MINISTÉRIO DAS COMUNICAÇÕES
Secretaria de Comunicação Social Eletrônica
Departamento de Radiodifusão Pública, Comunitária e Estatal

NOTA TÉCNICA Nº 20927/2024/SEI-MCOM

Assunto: **Pregão 90016/2024 - Análise dos recursos e contrarrrazões**

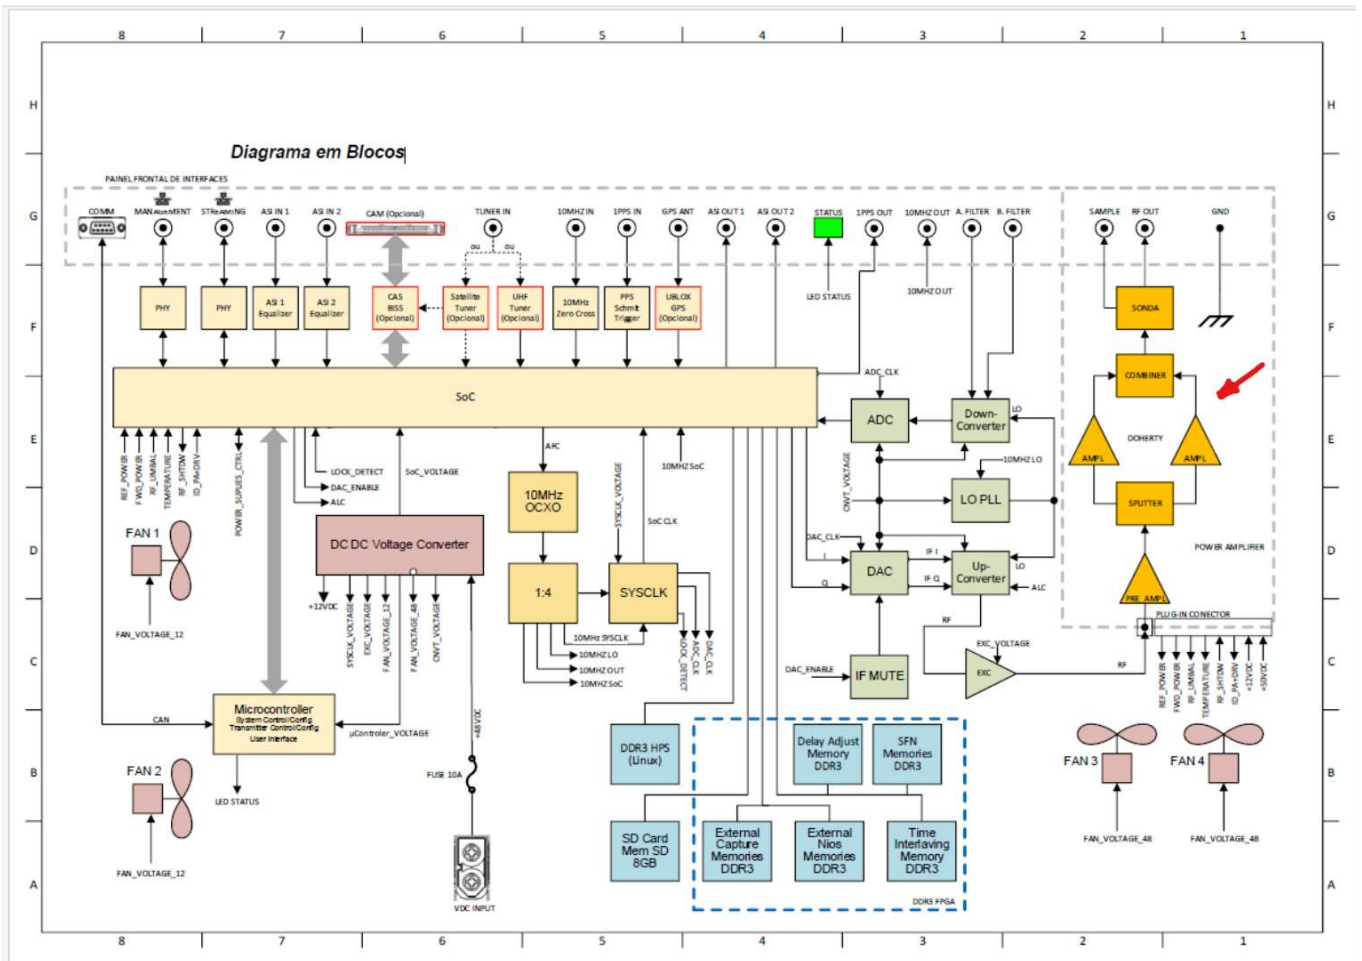
a) Os transmissores VHF de 50Watts com amplificadores ofertados pela recorrida não contariam com a tecnologia "Doherty", exigido na página 28, letra "c", do TR, uma vez que no catálogo apresentado (E-Compact - LP Series VHF-BIII ISDB-T), não há qualquer menção à referida tecnologia.

3.2.1. Em relação ao item "a)" acima, em suas contrarrazões, a empresa Hitachi esclarece que o catálogo cita que se trata de um "transmissor de alta eficiência, o que para transmissores de TV Digital, por si só, já indica tratar-se de topologia Doherty, reiterando que o transmissor modelo EC610LP é de alta eficiência e possui topologia Doherty". Complementou ainda, para maior esclarecimento e para que não reste qualquer dúvida, com o diagrama em blocos atual do equipamento transmissor 50W/VHF modelo EC610LP, que comprova a topologia Doherty presente no transmissor ofertado, conforme figura abaixo:

3.2.2. Esta área técnica entende que, embora o catálogo apresentado não deixe claro a utilização ou não da tecnologia "Doherty", as contrarrazões apresentadas esclarecem sua utilização e exibem o diagrama em blocos do equipamento em questão. Esse diagrama comprova, no bloco de amplificação de potência, a adoção da topologia Doherty, que utiliza dois amplificadores combinados para otimizar eficiência energética em altos e baixos níveis de potência. Dessa forma, entende-se que a proposta atende aos requisitos técnicos do referido item.
